ESTUDIO DE DETALLE

REHABILITACION DE "EL PAJARON"
c/ Ermita nº1 , 40420 Navas de Riofrio

INFORME TÉCNICO :

FECHA DE SOLICITUD: 14/03/2019
NUMERO DE REGISTRO: 126/2019
OBJETO: **Consulta Urbanística sobre la posibilidad de rehabilitar la ruina del "Pajarón" situada en la c/Ermita nº1.**

Copia parcial de ortofoto del Vuelo Interministerial 1973-1986

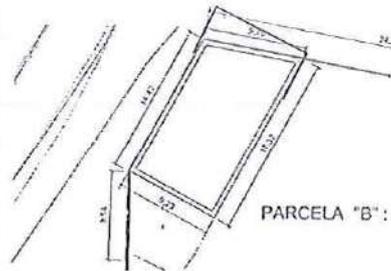
_ En las ortofotografías del Vuelo Interministerial realizado entre 1973 - 1986, aparece la edificación completa. Midiendo sobre la fotografía, se verifica que se trataba de una construcción de planta rectangular de dimensiones aproximadas 18 x 9,5 m. Cuando se realizó la segregación de la parcela situada en la C/Ermina nº1, se sacó fuera una parte de la edificación, que ha sido demolida, dejando la planta con forma de trapecio, a modo de rectángulo sesgado por la línea divisoria de la finca.

1. FOTO DESDE LA CARRETERA HACIA LAS REVUELTAS (muros oeste y sur).

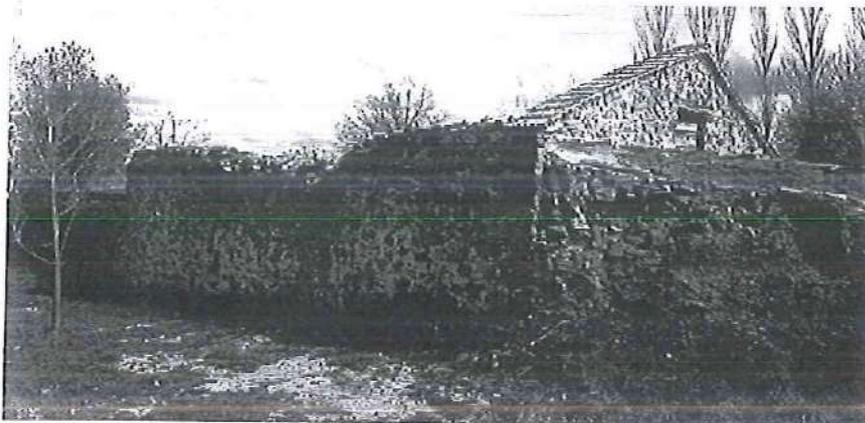
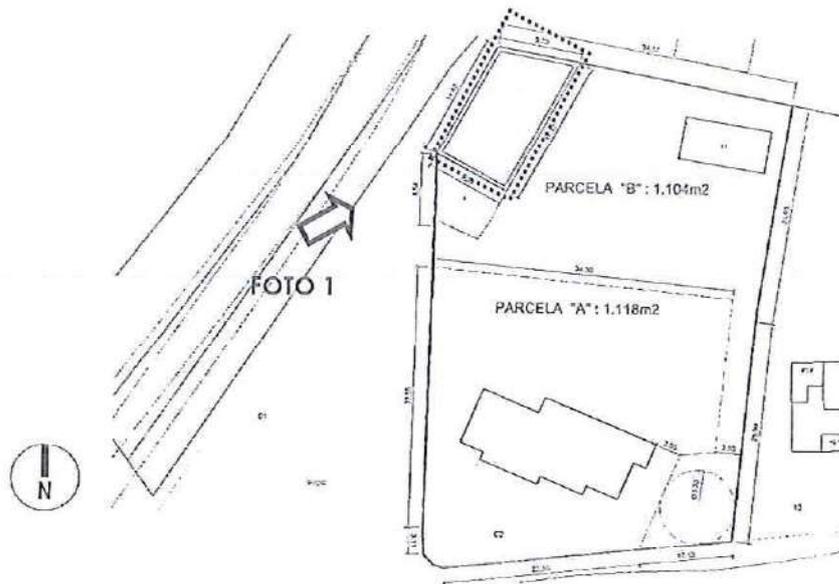
Del inmueble se mantienen de forma prácticamente integral y aparente buen estado de conservación dos de los cuatro muros exteriores que conformaban su cerramiento perimetral. Los muros son de mampostería de piedra del lugar y poseen un acabado enruchado, rejuntado por tramos con mortero de cal en tonos ocres:

El muro orientación oeste, que linda con la ctra. de acceso a Navas de Riofrío (ver fotografía 1 y 2).

El muro orientación sur, que linda con el interior de la finca, y que actualmente tiene adosada una construcción auxiliar de una planta de altura (ver fotografía 1).

3. FOTO MURO INTERIOR DEL INMUEBLE (muro este).

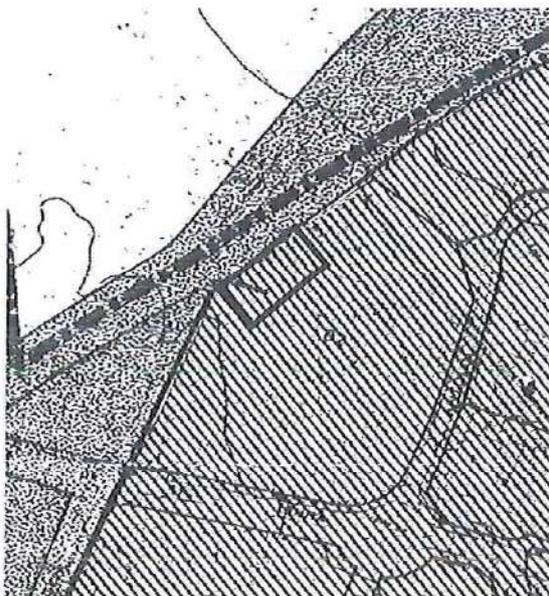
El **muro orientación este** (muro interior que vuelca a la parcela ver fotografía 3) se encuentra en peor estado de conservación. En él se aprecia una entrada central y dos huecos de ventanas laterales. En apariencia los huecos laterales no son originales, carecen de recercados y parecen haber sido abiertos a posteriori.
